Opinia Nr 007216

z wyników przeprowadzonych oględzin - ekspertyzy urządzeń grzewczo-kominowych

w budynku przy ul. Lelewela nr/lok. wytkowy w Dąbbrzydzu
dotycząca urządzeń grzewczo-kominowych używanych przez B.O.K. Szczawienko

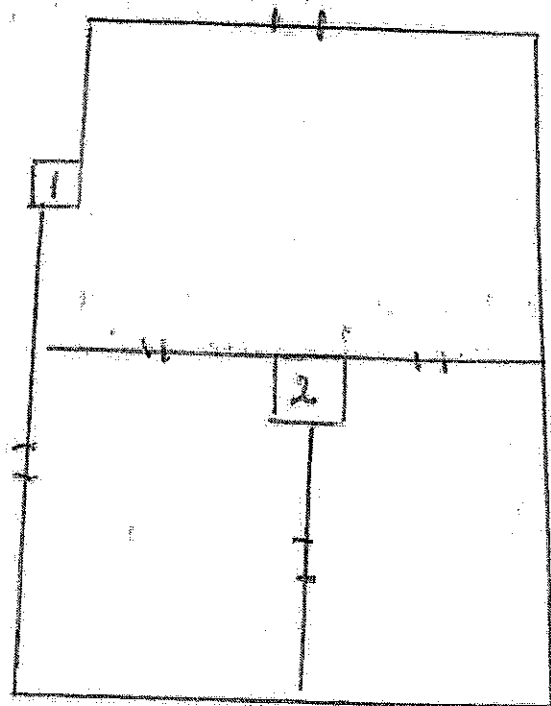
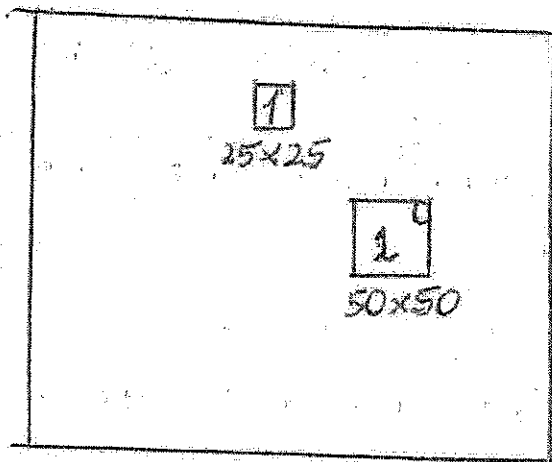
1. Przewód kominowy nr. 2 (50x50cm) można przesuwać do podłączenia piecy lub pieca CO na opał stały. Alternatywa: kocioł gazowy CO z zamkniętą kolumną podłączyć do zewnętrznej okładki powietrzną-spalinową zgodnie z zapytaniem producenta i w oparciu o projekt.
2. Wentylację mechaniczną kuchni podłączyć można do przewodu nr. 1a ewentualnie wentylację łazienki wykonać wg obowiązujących przepisów.
3. Dla prawidłowego funkcjonowania urządzeń kominowych zapewnić należy właściwą wentylację z zewnątrz poprzez urządzenie mechaniczne.
